# RENESAS TECHNICAL UPDATE

製品分類	MPU & MCU	発行番号	TN-RA*-A0149A/J	Rev.	第1版
題名	低消費電力モード移行時の割込みの注意点		情報分類	技術情報	
適用製品	RA0E1、RA0E2、RA2L1、RA2L2、RA2E1、 RA2E2、RA2E3、RA2A1、RA2A2 グループ	対象ロット等 すべて	関連資料	表参照

下記 1, 2 に示すようにユーザズマニュアル ハードウェアの図と表に修正が入ります。

1) RA0E1 グループ、RA0E2 グループの図 9.1

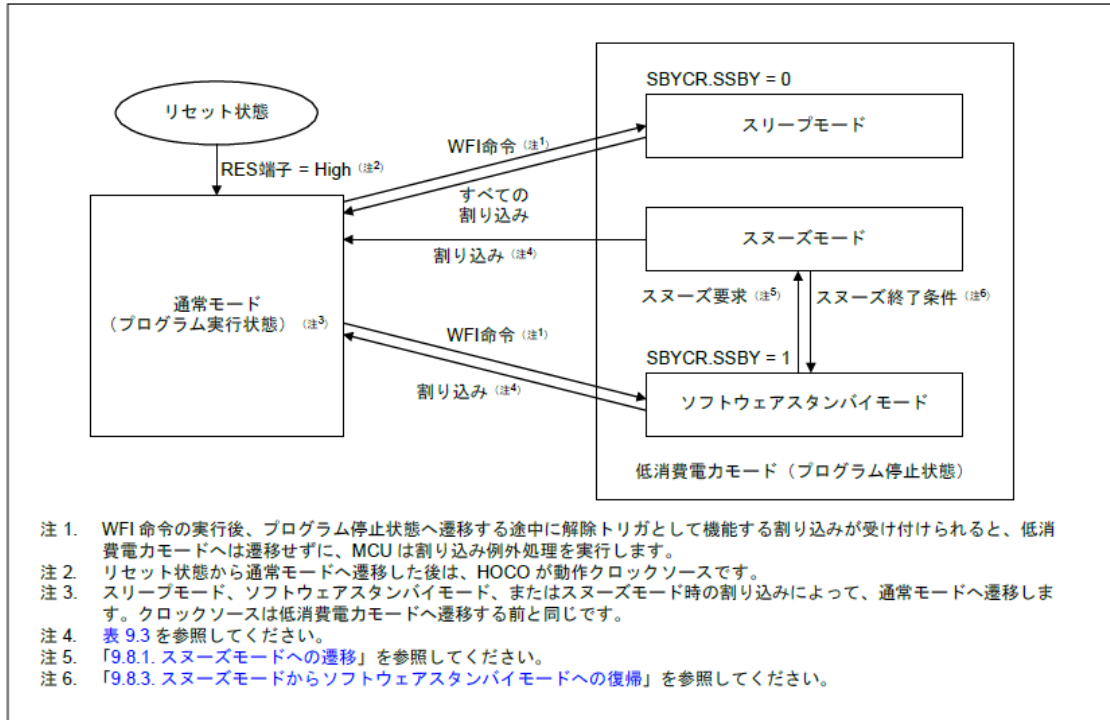
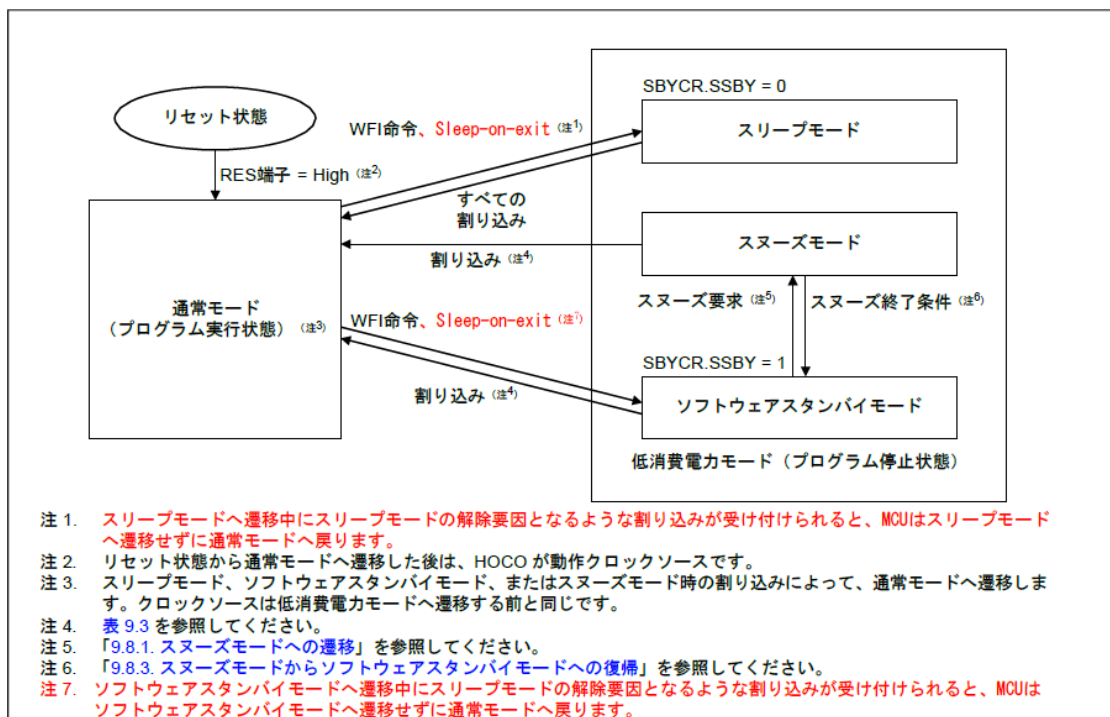
低消費動作モード遷移の図に訂正が入ります。

修正前

修正後

2) RA2L1 グループ、RA2L2 グループ、RA2E1 グループ、RA2E2 グループ、RA2E3 グループの図 10.1

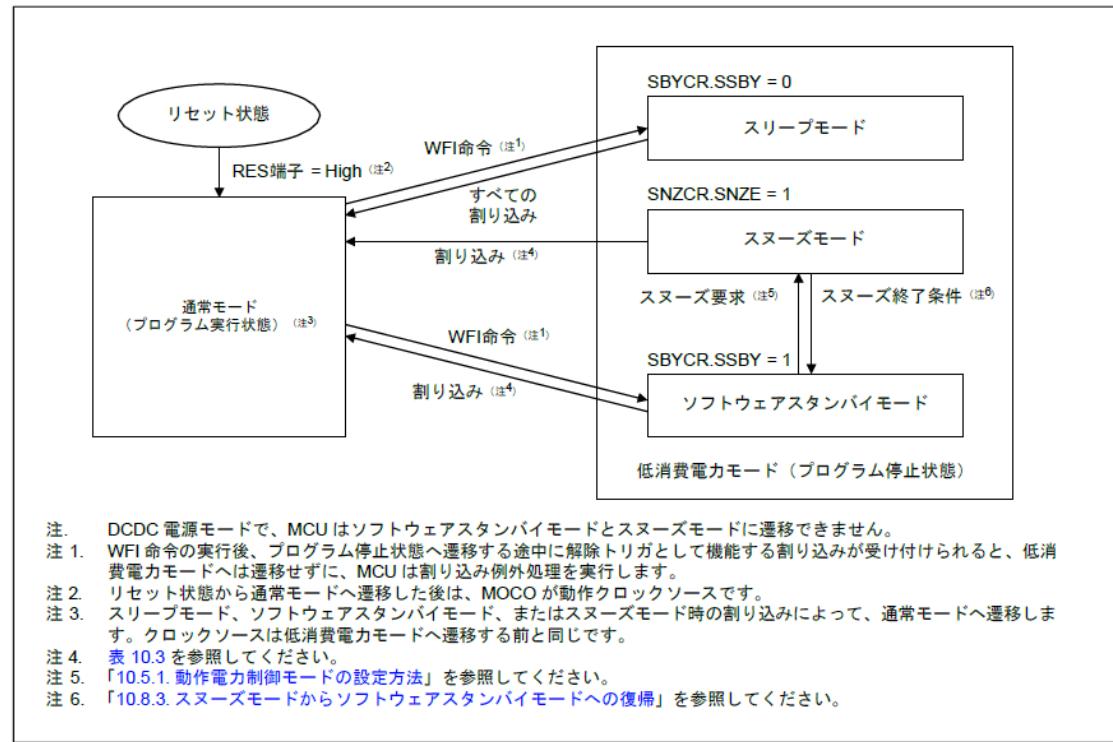
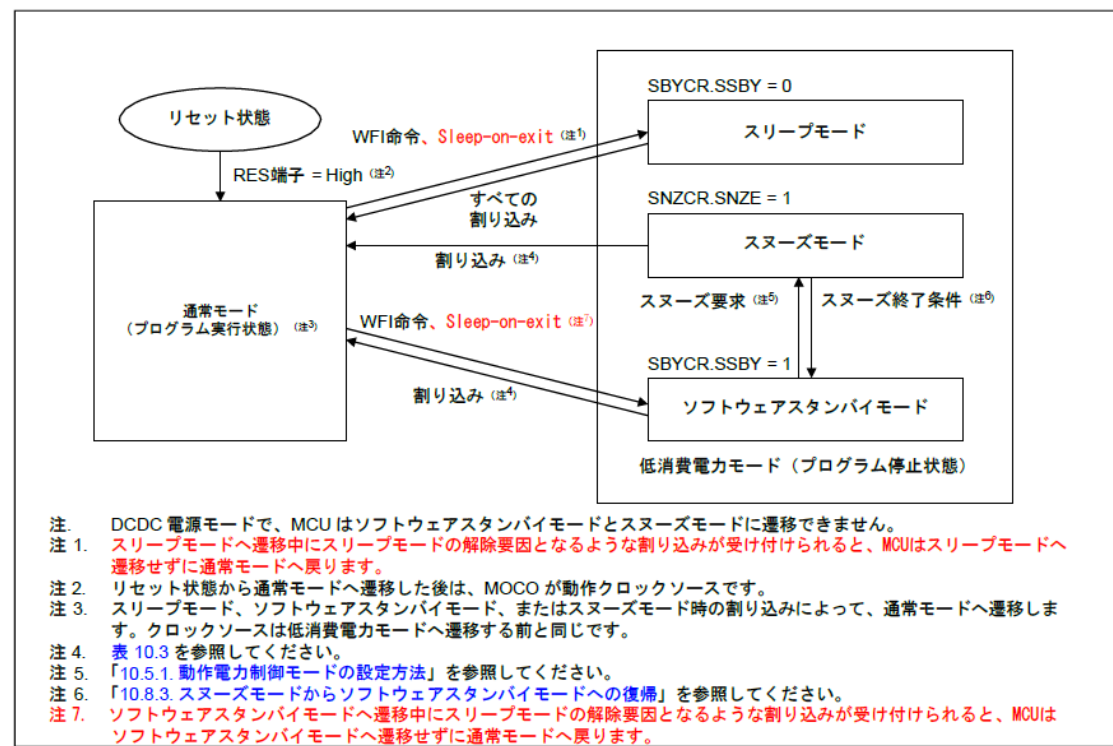
修正前

修正後

3) RA2A1 グループの図 11.1

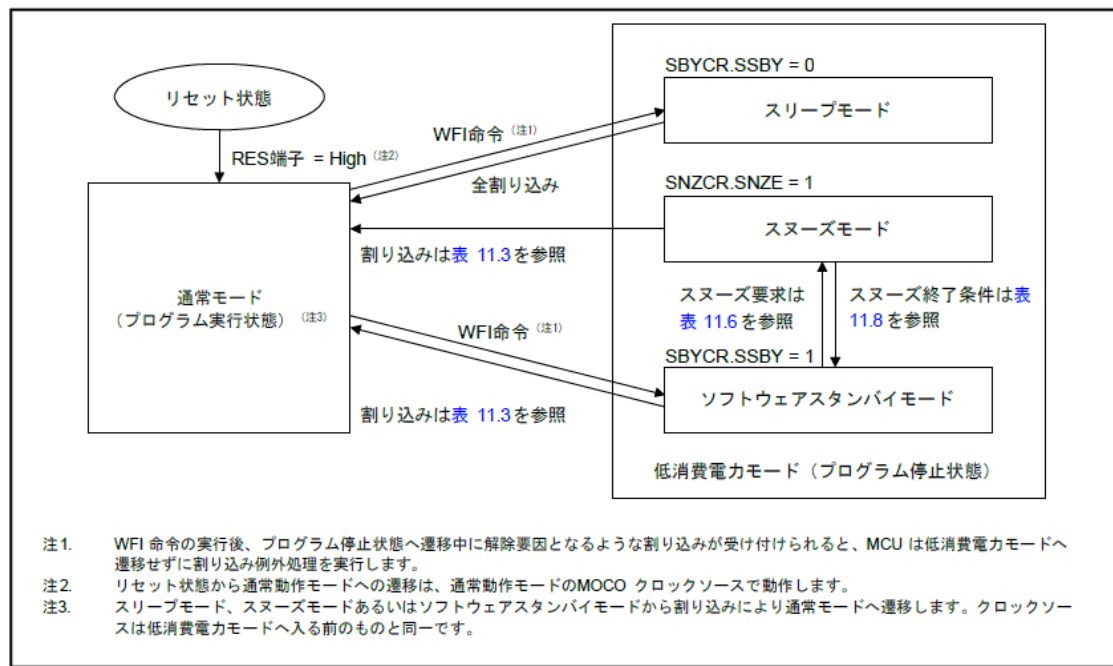
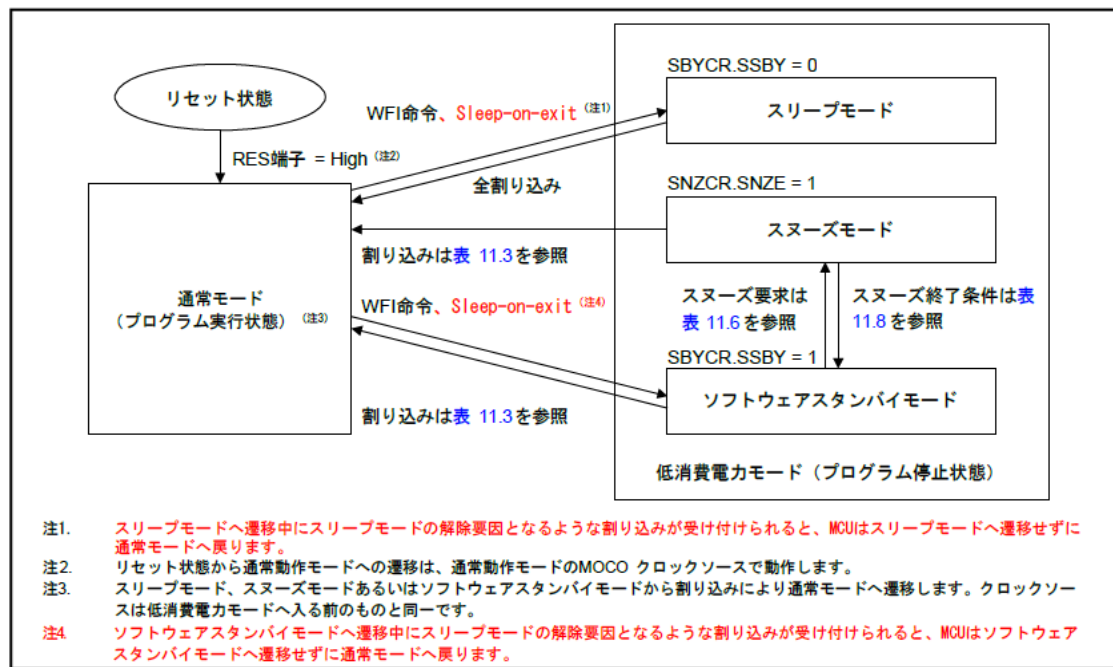
修正前

修正後

4) RA2A2 グループの図 11.1

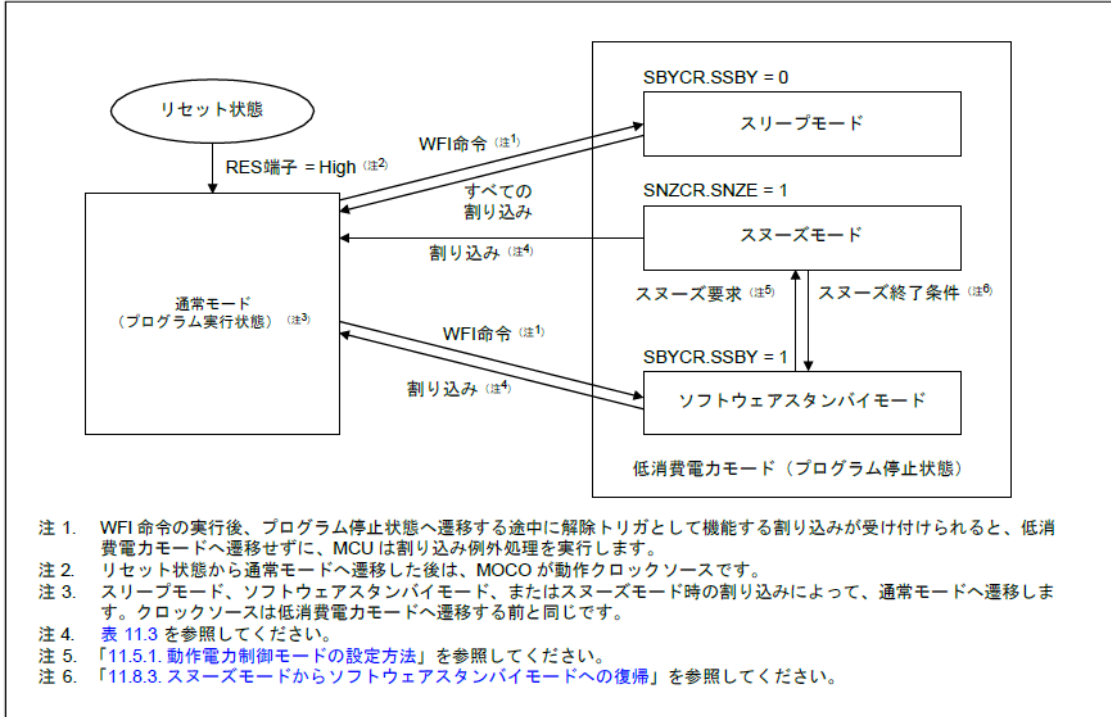
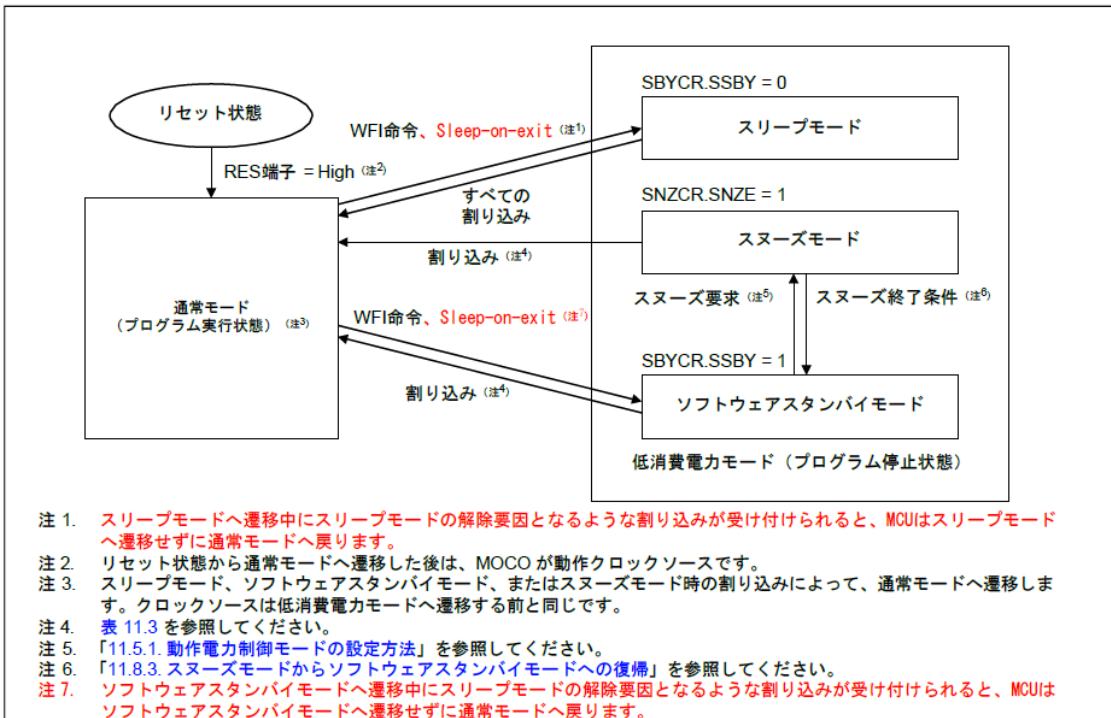
修正前

修正後
